VKJA 5624

Termékinformáció – 2010. február

Műszaki információ: VKJA 5624 kibővített készlet tartalom

VKJA 5624: Kibővített készlet tartalom

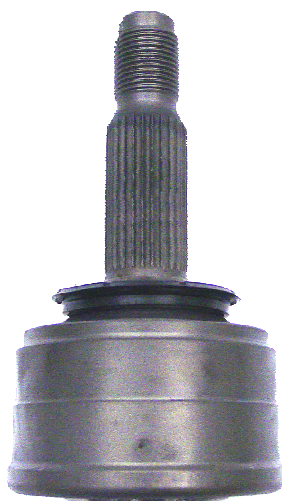
A szakszerű és teljes javítás érdekében az SKF kibővítette a készlet tartalmát a porvédővel és egy zacskó kenőzsírral.

Porvédő

Kenőzsír (90 gr)

A porvédő már fel van szerelve a féltengelycsuklóra annak érdekében, hogy:

- csökkenjen a szervizben a javítási idő;
- megelőzzék a szervizben történő hibás felszerelését.

A féltengelycsuklót meg kell zsírozni. A zacskóban mellékelt 90 gr. kenőzsírt be kell tenni a gumiharangba, így biztosítva a gumiharang és a féltengelycsukló nagyobb élettartamát.
